CQC标志认证 试验报告

☐新申请 ☒变更 ☐监督 ☐复审 ☐其他:

产品名称: 万能式断路器

型 号: HUW1-3200、HUW1-3200/4、HUW1F-3200、
HUW1F-3200/4 、 HUW9S-3200 、
HUW9S-3200/4

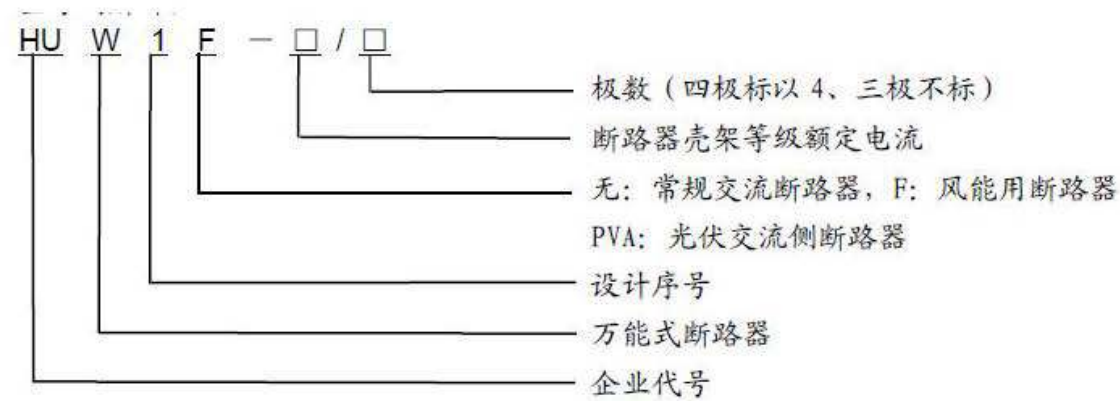
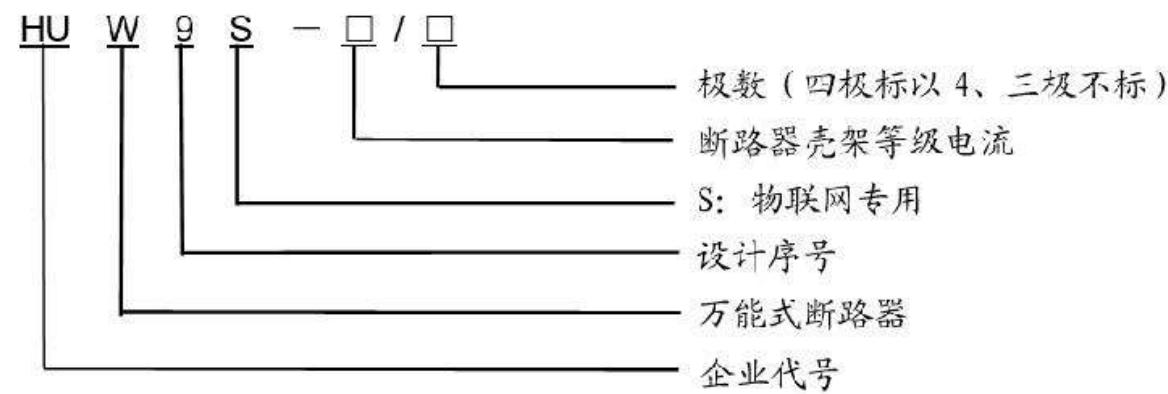
变更项目	变更前	变更后
标准换版	GB/T 14048.2-2008	GB/T 14048.2-2020
产品型号及名称	HUW1-3200, HUW1-3200/4,HUW1F-3200, HUW1F-3200/4,HUW1PVA- 3200, HUW1PVA -3200/4	HUW1-3200、HUW1-3200/4、 HUW1F-3200、HUW1F-3200/4、 HUW9S-3200、HUW9S-3200/4
电子脱扣单元 (微处理器, 电子组件 板)智能型脱扣器	HUW1-L、M、 H	L、M、 H
型号解释变更	见下页	见下页

变更前

变更后
